核燃料物質使用変更許可申請
補足説明資料集

令和5年10月
国立研究開発法人日本原子力研究開発機構
核燃料サイクル工学研究所

核サ研 核燃料物質使用変更許可申請書の一部補正方針について

**核燃料物質使用変更許可申請について
(令04原機(サ保)138、令和5年3月13日申請)
プルトニウム廃棄物処理開発施設**

図3)-4 焼却施設液体廃棄物処理フローシート

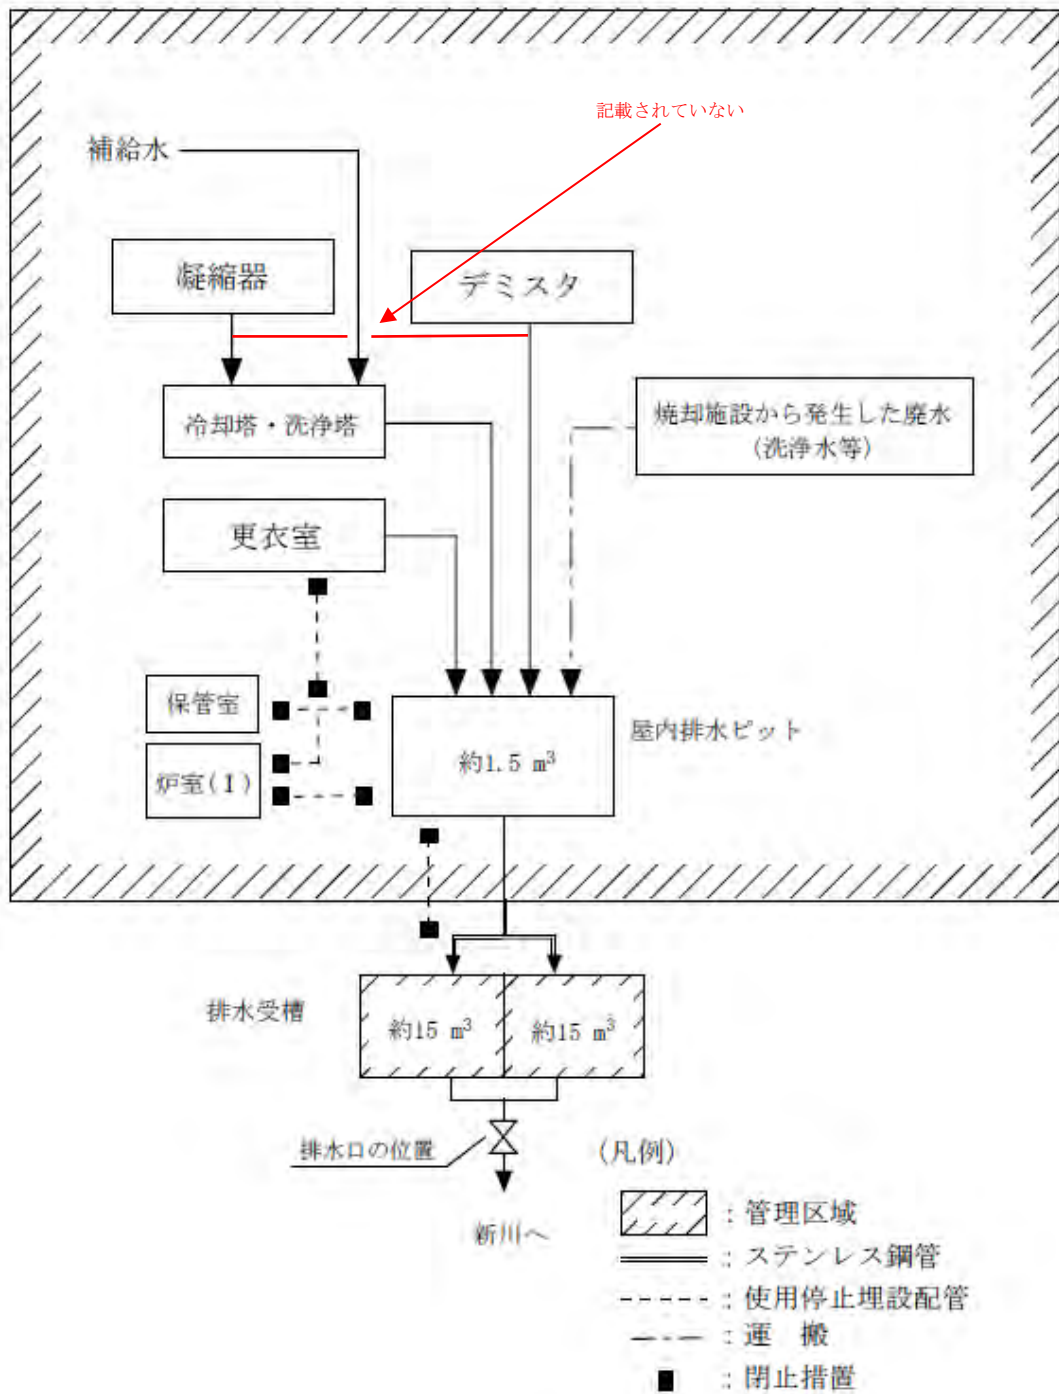
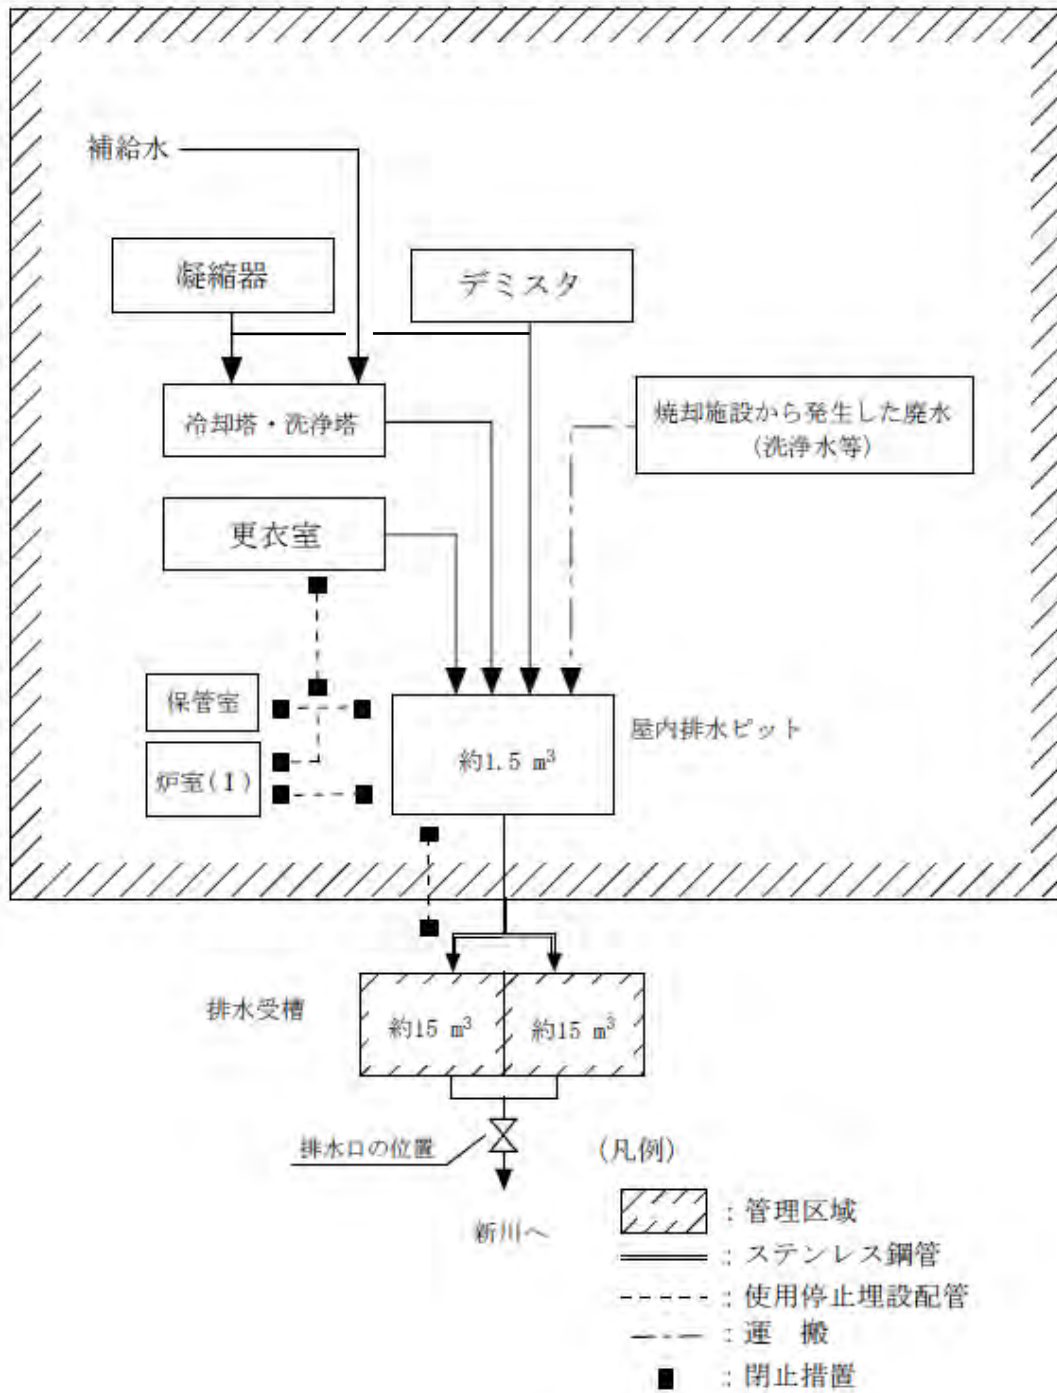
- 本文図面 図 3)-4 「焼却施設液体廃棄物処理フローシート」において、デミスタ及び凝縮器から発生したドレン水の処理ラインの移送経路を追加する。

不整合が生じた経緯について確認したところ、現在の図面の形式（図 3）に記載方法を改めているのは平成 19 年度の使用許可申請（平成 20 年 3 月 7 日申請、平成 20 年 6 月 18 日

ドレン水処理ラインは、現物は改造工事後の完成図書と一致し(添付-2)、当時の基準において施設検査における確認は不要であったことを考慮して、使用許可の図面を修正することが安全上妥当であると判断のもと、現物との不整合を解消するため、記載の適正化との理由で変更許可申請を行った(図 4-2)。

図2)-6 第2ウラン系廃棄物貯蔵施設管理区域給排気系統図

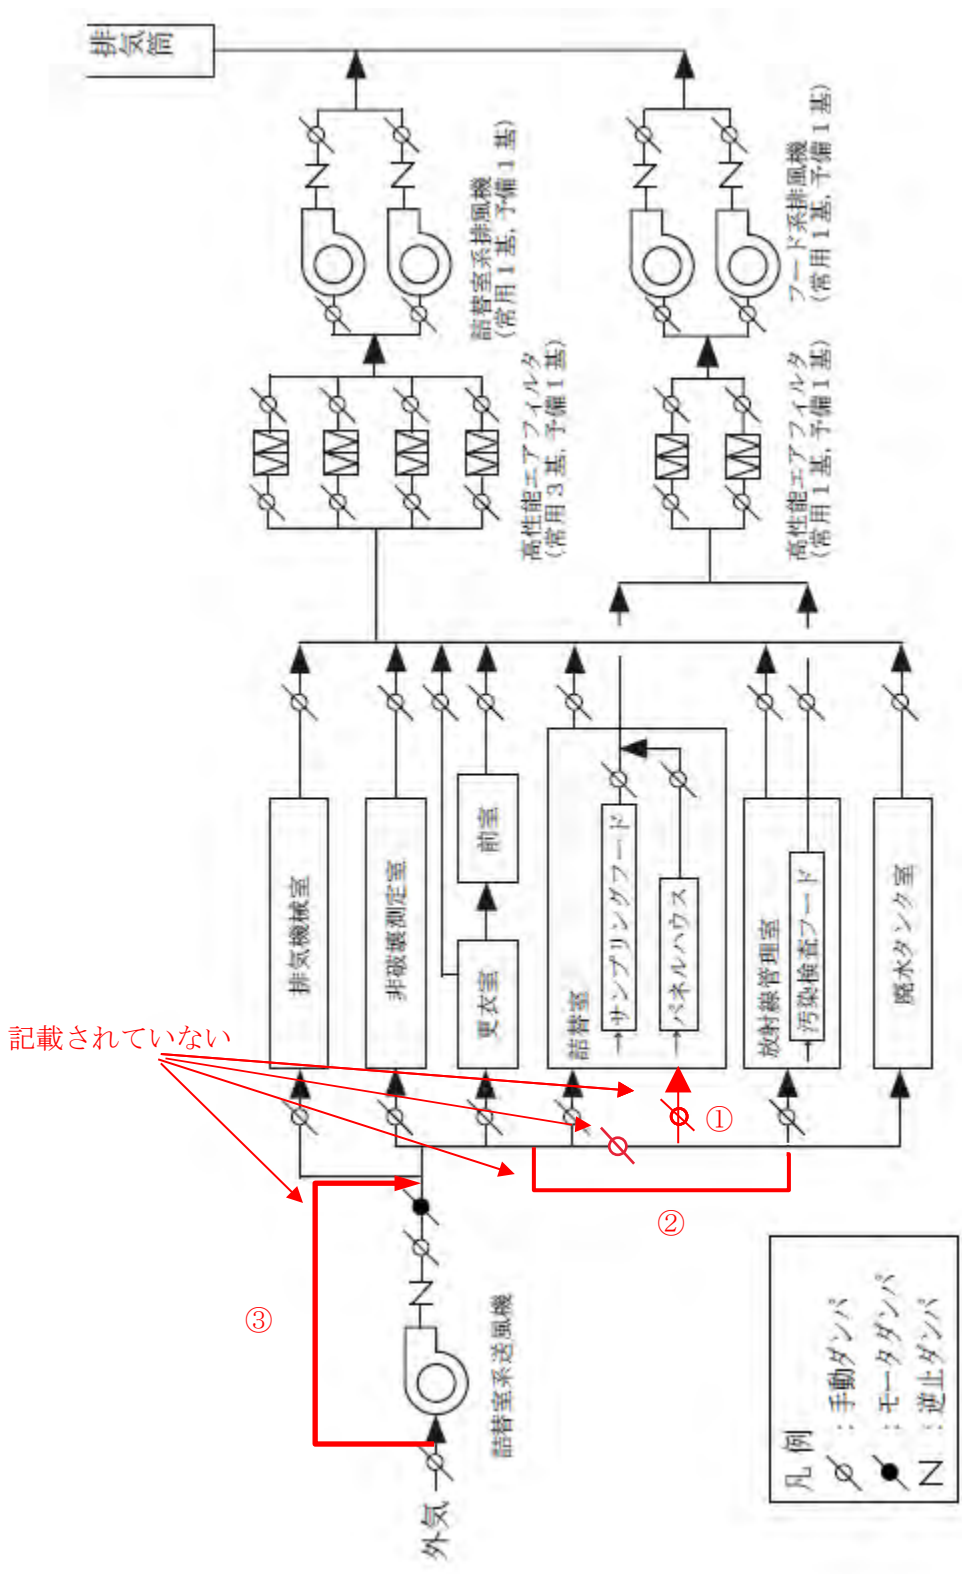
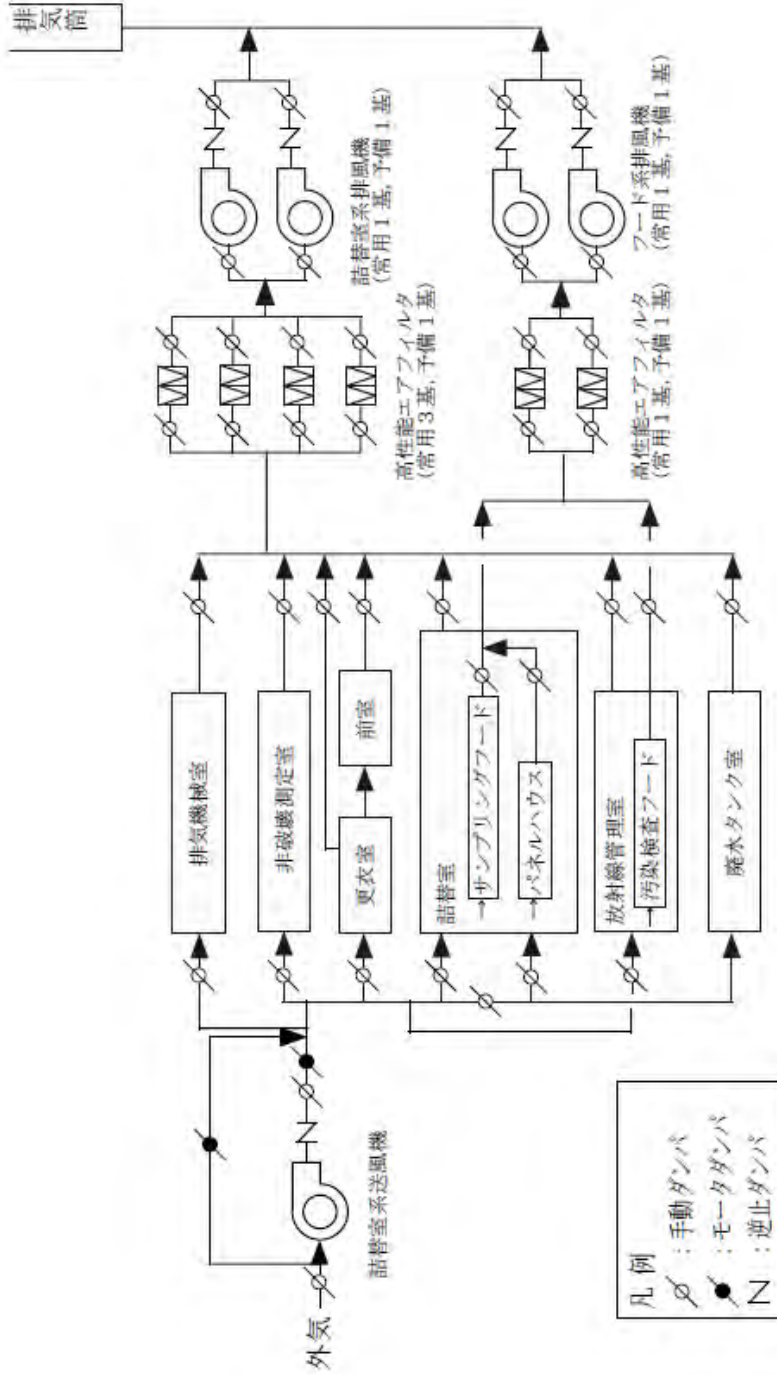
- ・本文図面 図 2)-6 「第 2 ウラン系廃棄物貯蔵施設管理区域給排気系統図」において、詰替室系送風機のバイパスラインを追記する。

- ・本文図面 図 2)-6 「第 2 ウラン系廃棄物貯蔵施設管理区域給排気系統図」において、詰替室への給気ラインを追記する。

- ・本文図面 図 2)-6 「第 2 ウラン系廃棄物貯蔵施設管理区域給排気系統図」において、放射線管理室への給気ラインの系統表記を変更する。

不整合が生じた経緯について確認したところ、本施設の建設を開始するための使用許可申請（平成 12 年 11 月 16 日申請、平成 12 年 12 月 28 日許可）にて、図 1 として許可を取得した。また、その後、平成 26 年度の使用許可申請（平成 26 年 12 月 26 日申請、平成 29 年 4 月 21 日許可）にて、管理区域給排気系統図として現在の許可図面に示す系統となっている（図 2）。いずれにおいても、今回追加変更する給気ラインについての記載はなく、許可図面に示す系統はあくまで系統を示したものであり、詳細な配管図を考慮した図面ではないとの認識であったため、現物との不整合状態のまま今に至っている。なお、当該ラインについては施設検査の対象外として施設検査は行っていない。

現物は建設の完成図書と一致（添付1）し、当時の基準において施設検査における確認は不要であったことを考慮して、使用許可の図面を修正することが安全上妥当であると判断のもと、現物との不整合を解消するため、記載の適正化との理由で変更許可申請を行った（図3）。修正前後の使用施設等の位置、構造及び設備の基準に関する規則の適合においても以下に示す通り、安全性に問題はないことは確認している。

図1 J棟1階放射線測定機器配置図

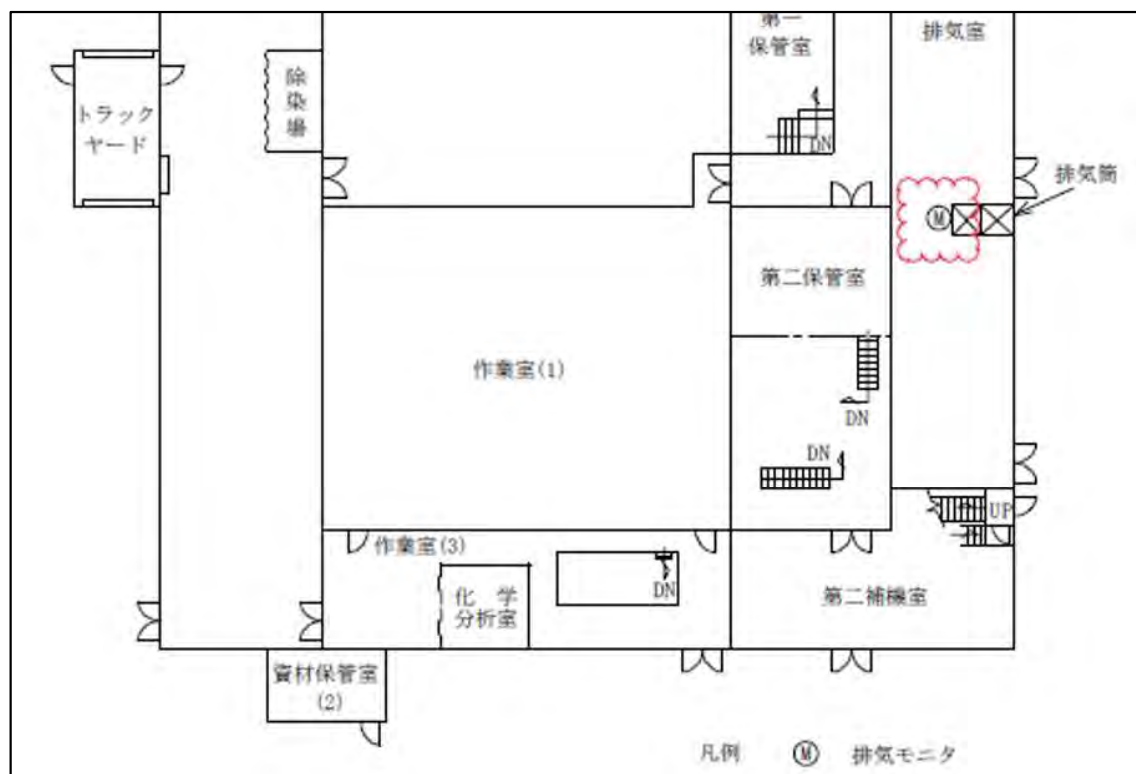
申請書本文に記載のある J 棟排気モニタの設置場所について、本文 7-3 項の共通設備、添付資料 24.監視設備及び「J 棟 1 階放射線測定機器配置図」の記載に加えて、「J 棟 1 階主要機器配置図」に記載を追加する。

不整合が生じた経緯について確認したところ、昭和 51 年 1 月 31 日許可の申請書（添付 1）以降、申請書本文及び図面に記載があり、現在まで設置場所に変更は無いものの、本文 7-3 項の共通設備、添付資料 24.監視設備及び添付資料図面「J 棟 1 階放射線測定機器配置図」に記載がある一方で、本文図面に記載が無く、現在に至っている。

後述のとおり、使用施設等の位置、構造及び設備の基準の観点から安全上問題ないと判断できることから、申請書本文に記載のある J 棟排気モニタの設置場所について、添付資料「J 棟 1 階放射線測定機器配置図」に記載のある設置場所（図 1）に合わせ、「J 棟 1 階主要機器配置図」に記載を追加することが妥当であると判断のもと、現物と申請書との不整合を解消するための記載の適正化として申請を行うこととした。
